监理通知单（质量）

工程名称：兴宾区整区30万千瓦（一期12万千瓦）户用分布式光伏项目

编号：XBGF-DDJL-ZL-003

事由：关于支架安装完成报验事宜

图 一

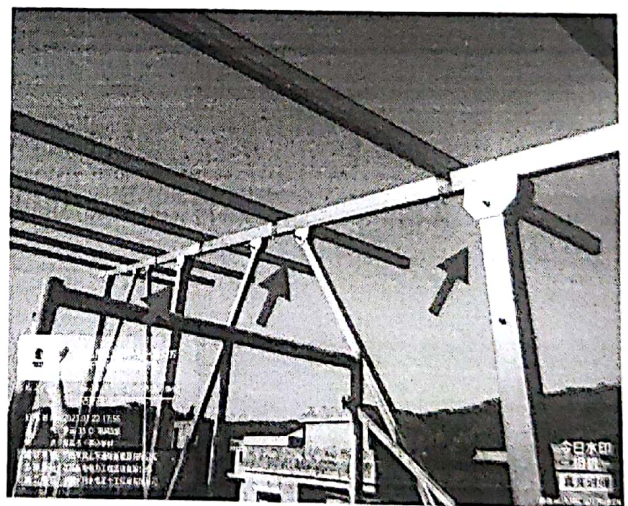
1、1#班组城厢镇凡村支架安装存在缺少螺丝、缺少弹片、缺少垫片、安装角度（12.2度）不符合设计图纸要求；（见图一）

为确保工程质量，避免出现返工现象。针对上述问题，我监理部现要求你单位认真落实整改，做好相关技术交底。待整改经自检合格后报监理部进行验收，并及时报送《监理通知单回复单》进行确认。
